WinProLadderV2.35 功能变更说明

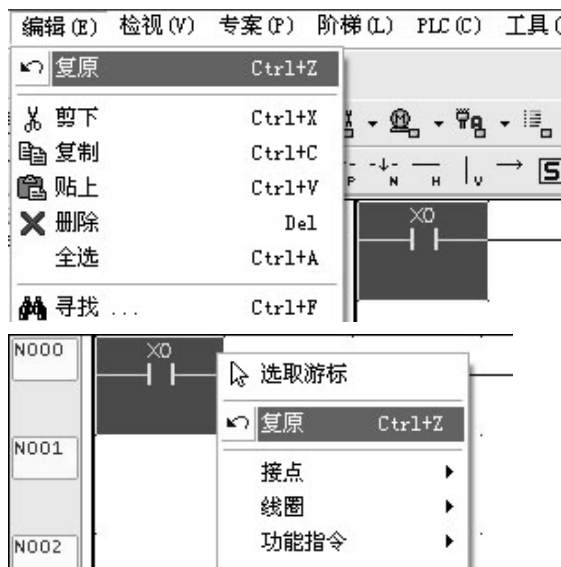
增加 FUN147.MHSPO(多轴高速脉冲输出指令):

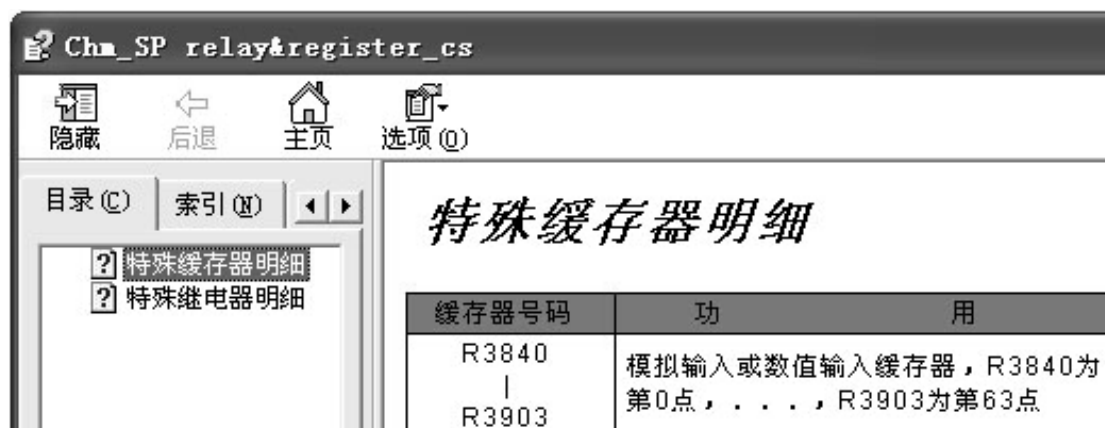
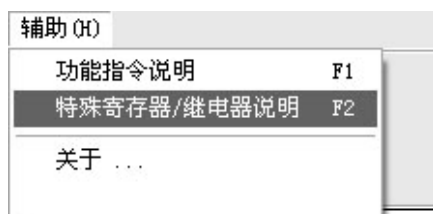
增加特殊寄存器 / 继电器说明(F2)

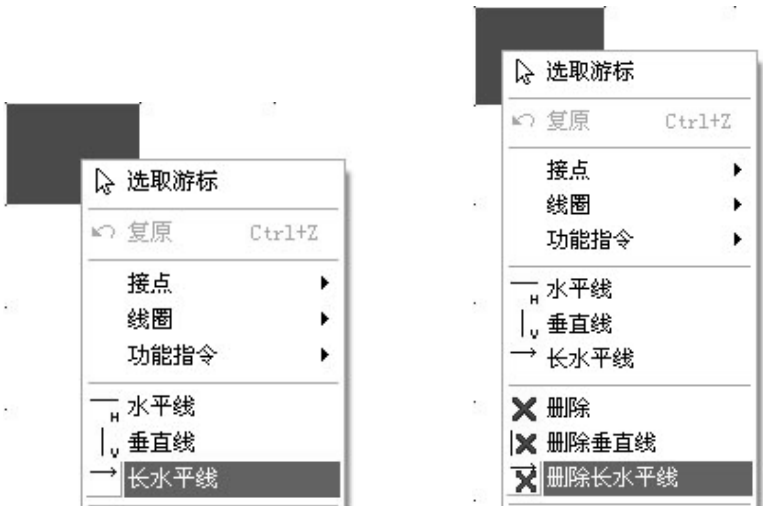
增加组件批注使用及剩余用量显示

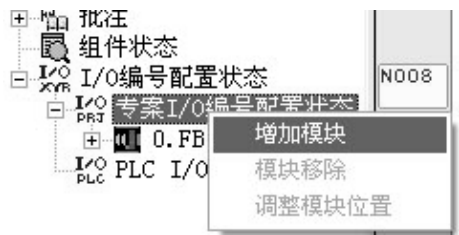
增加离线中可直接执行[MEMORY_PACK 操作...]功能键

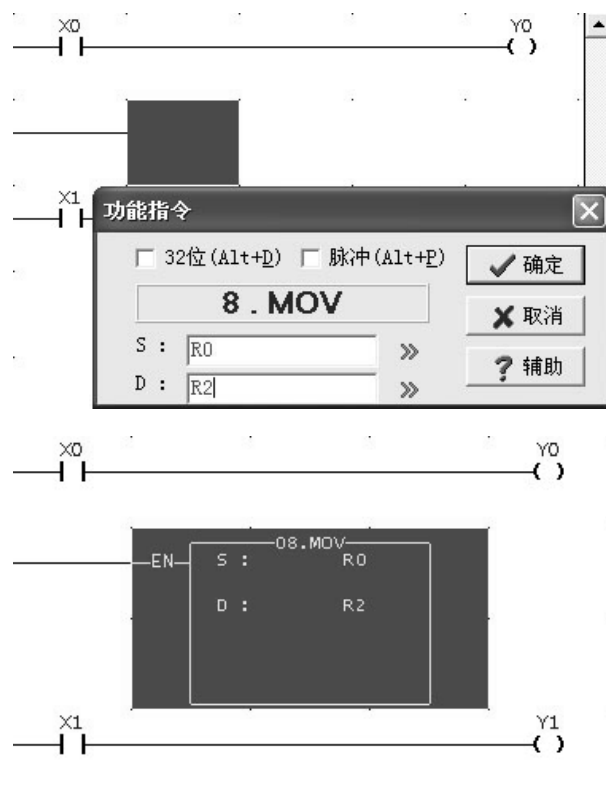
增加组件检查的表格使用范围检查

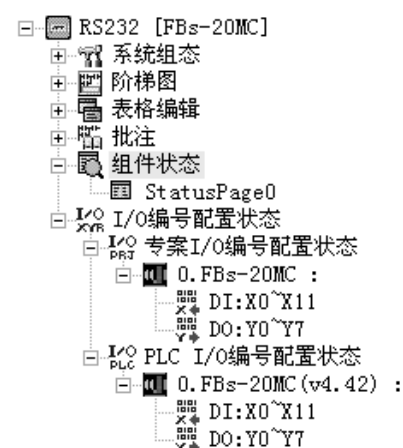
修改将 I/O 编号配置状态显示分成项目 I/O 与 PLC I/O
